1. 変更内容、理由及び断層連続性評価への影響

第833回審査会合

敦賀発電所2号炉 敷地の地形、地質・地質構造について

図4 最新活動面と走向・傾斜、条線の関係図

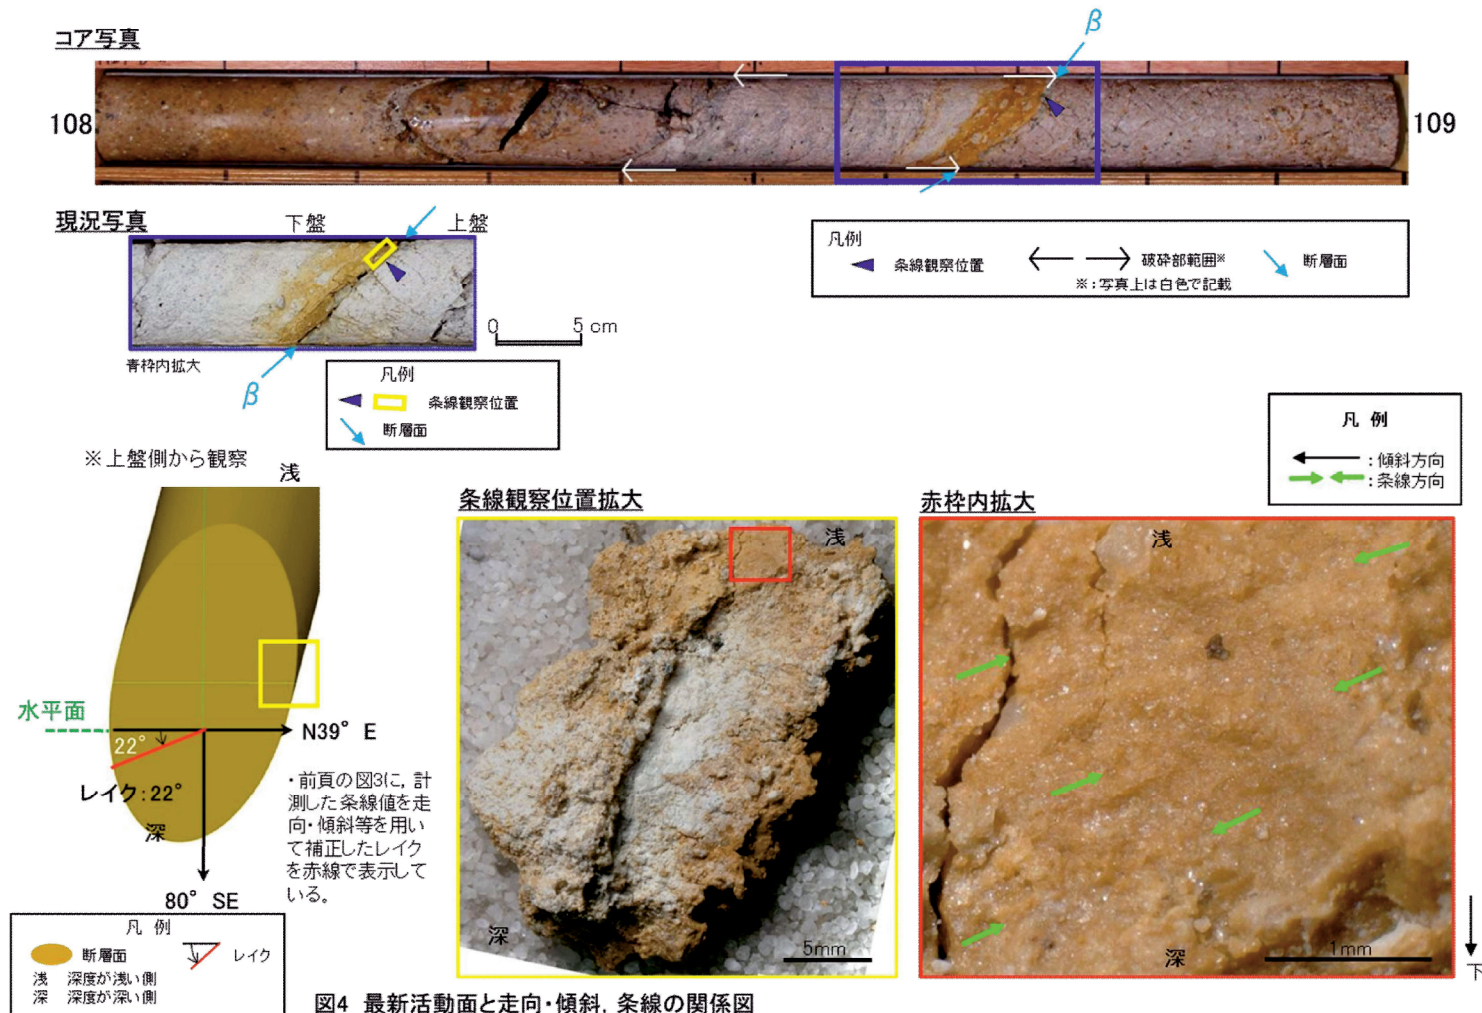
H27-B-4 深度108.44~108.71m 条線 (No.最-34) を変更

- H27-B-4 深度108.71mの断層面の走向・傾斜がN39°E80°SEであり、22Lの条線が認められる。

条線観察位置補足資料(H27-B-4 深度108.71m)

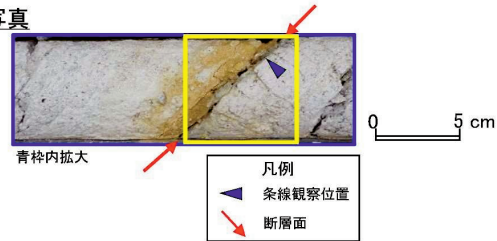
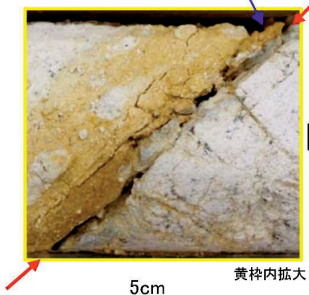
H27-B-4 深度108.44~108.71m 条線 (No.最-34) を変更

- 条線観察位置を残試料より復元し, 断層面位置(深度108.71m)で計測していることを確認した。

14.H-1~f-b-4-6破砕帯
性状一覧表(4/13)

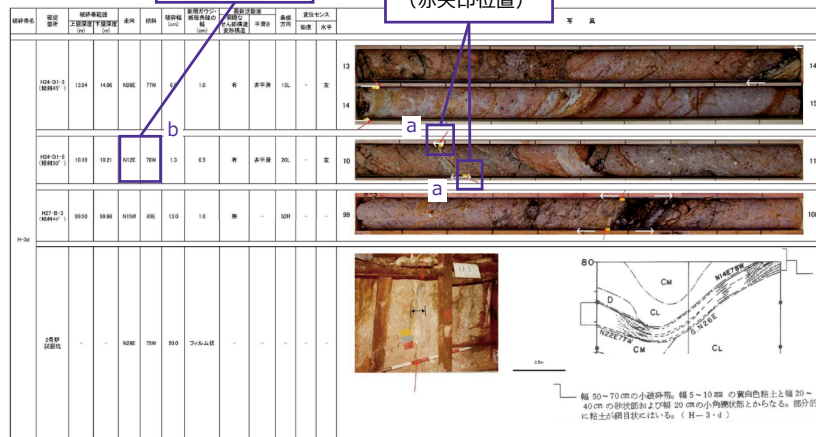
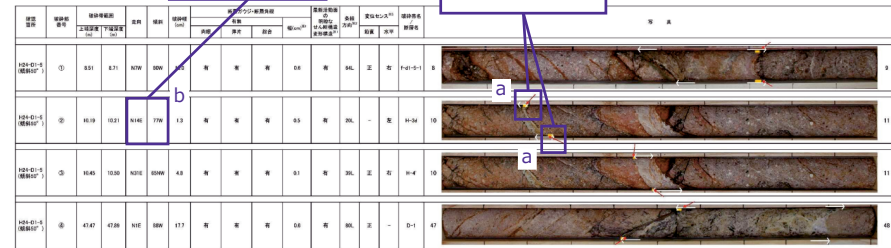
H24-D1-5深度10.19~10.21m 最新活動面の深度 (No.最-35) を変更

No.最-36
(走向・傾斜)

No.最-35
(赤矢印位置)

・最新活動面の深度を10.20mに変更（No.最-35）

【理由】変更後の最新活動面認定方法に基づき実施した結果に変更

・走向・傾斜をN14E77Wに変更（No.最-36）

【理由】最新活動面の変更に伴い，走向・傾斜を再取得した結果に変更

a 性状一覧表のコア写真上で最新活動面を示す矢印の位置を変更（No.最-35）

b 走向・傾斜をN14E77Wに変更（No.最-36）

c 最新活動面の深度を「10.20m」に変更（No.最-35）（ただし、フォーム見直しにより数値の記載なし）

d ブロックサンプル上で最新活動面を示す矢印の位置を変更（No.最-35）

参考資料 1 薄片観察結果

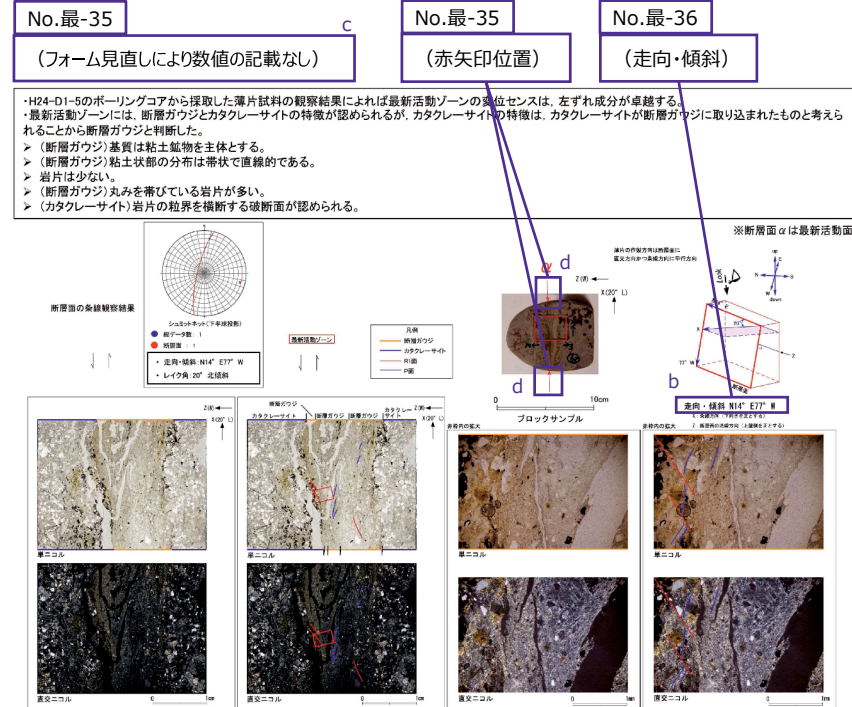
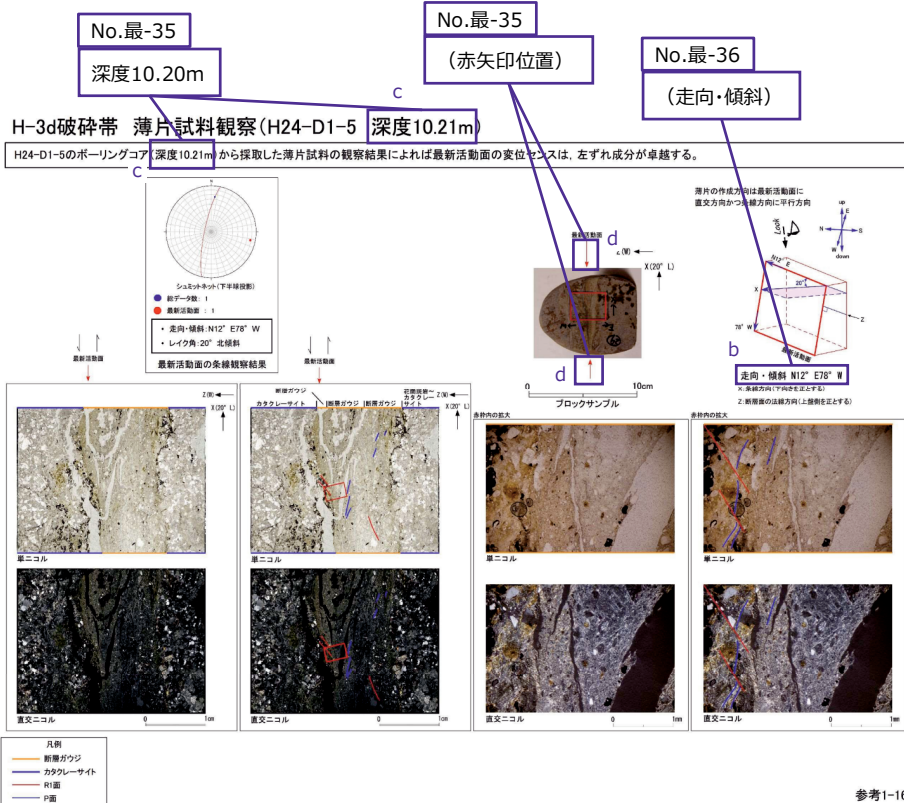
H24-D1-5深度10.19~10.21m 最新活動面の深度 (No.最-35) を変更

H24-D1-5 深度10.19~10.21m ボーリングコア観察 断層面の認定

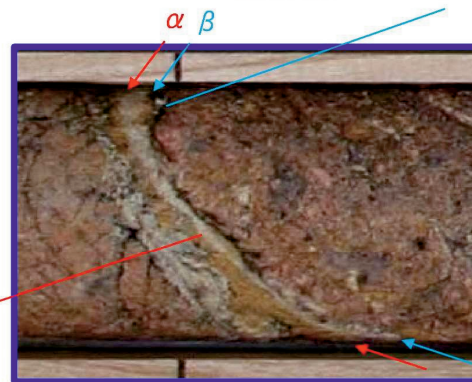
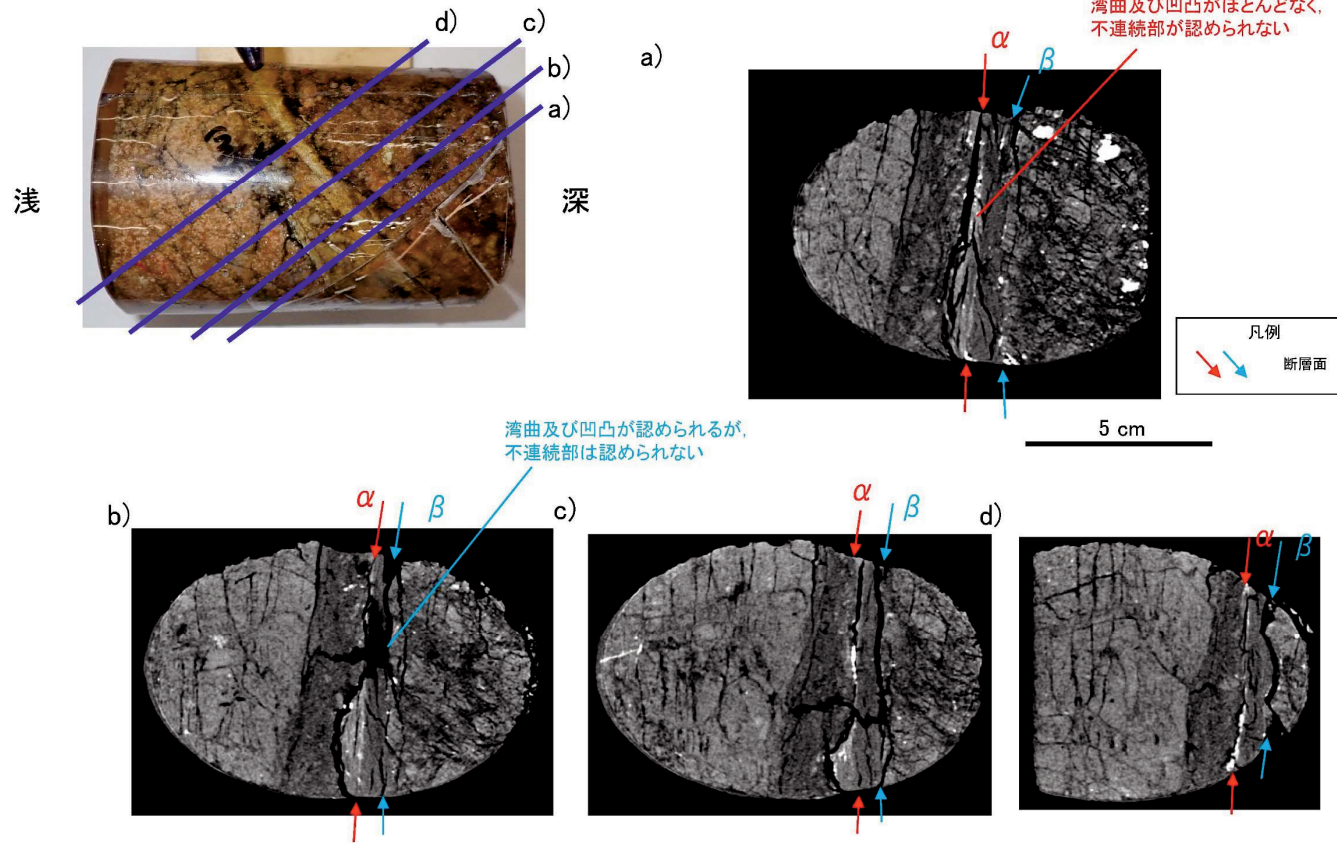
H24-D1-5深度10.19~10.21m 最新活動面の深度 (No.最-35) を変更

- 変更後の最新活動面認定方法によると、H24-D1-5深度10.19~10.21m の破碎部における最新活動面は10.20mの断層面であることから、最新活動面深度を変更した。

- ボーリングコア観察において、深度10.21mに断層面 α が、深度10.20mに断層面 β が認められる。
- 断層面 α は、湾曲及び凹凸が少なく直線性に富む。また、不連続部が認められず、連続性に富む。
- 断層面 β は、湾曲及び凹凸が少なく直線性に富む。また、不連続部が認められず、連続性に富む。
